南开大学基建保障处低氮真空热水锅炉、低氮常压热水锅炉及附属设备采购项目（NK2026H058N）答疑

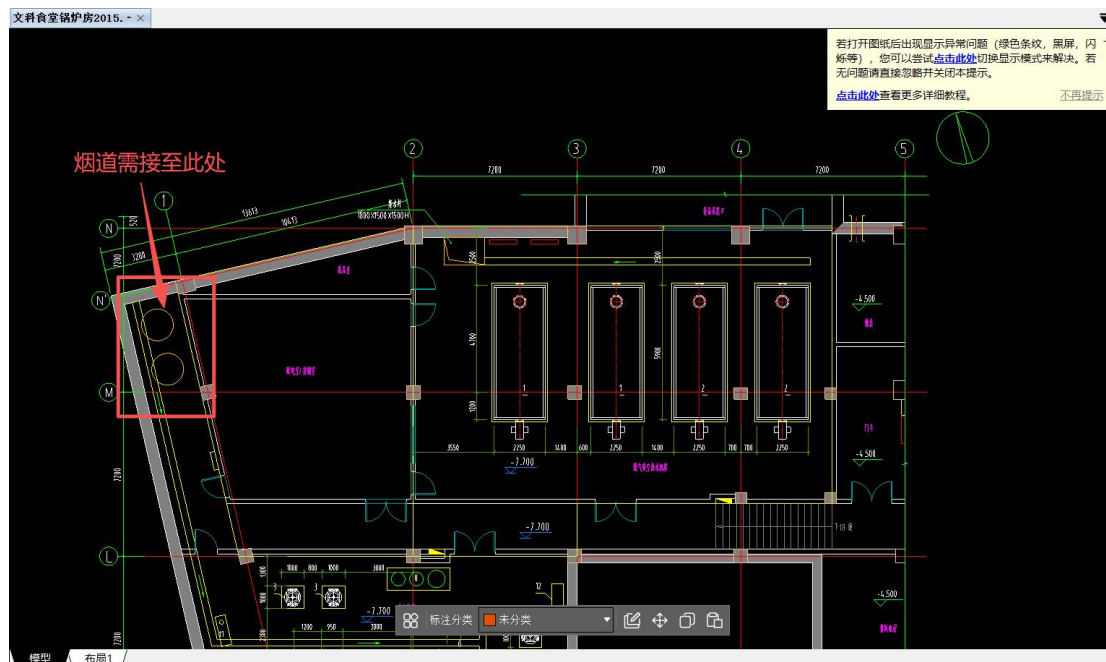
问题 2. 我司对更换烟囱有疑问（如图），踏勘现场说文科锅炉房换烟囱到立管，想问一下立管的位置是指在锅炉房内图中标注的位置，还是穿过墙面，到锅炉房外连接立管的位置？

答复 2: 锅炉房内及控制室上方水平烟道全部更换。烟道需穿过图中墙面, 到控制室外连接立管的位置。需更换烟道总长度约 85 米, 安装时以现场实际所需用量为准。
